改善箇所説明図

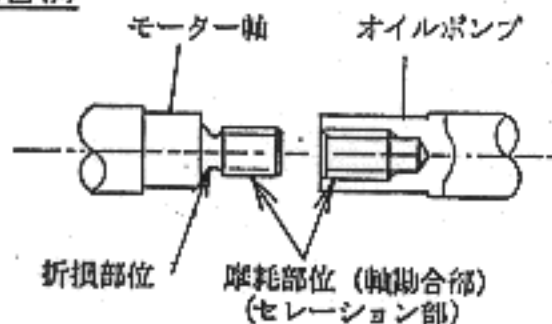
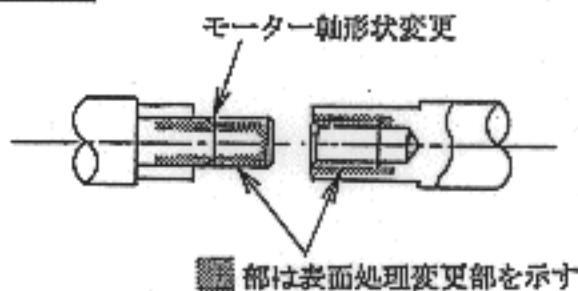
無段式変速機のオイルポンプ用モーターの軸強度が不足しているため、そのままの状態で使用を続けると、当該モーター軸が折損し、走行不能に至るおそれがある。また、オイルポンプとオイルポンプ用モーターの軸結合部の組付け角度及び当該モーターの作動トルクを制御するプログラムが不適切なため、軸結合部に過大な応力が発生し、そのままの状態で使用を続けると、最悪の場合、軸結合部が摩耗してオイルポンプが作動しないため、走行不能に至るおそれがある。

全車両、当該モーター及び当該オイルポンプを対策品と交換し、当該モーターの制御プログラムを変更する。

識別：車台番号打刻位置の左横に黄色のペイントを塗布する。
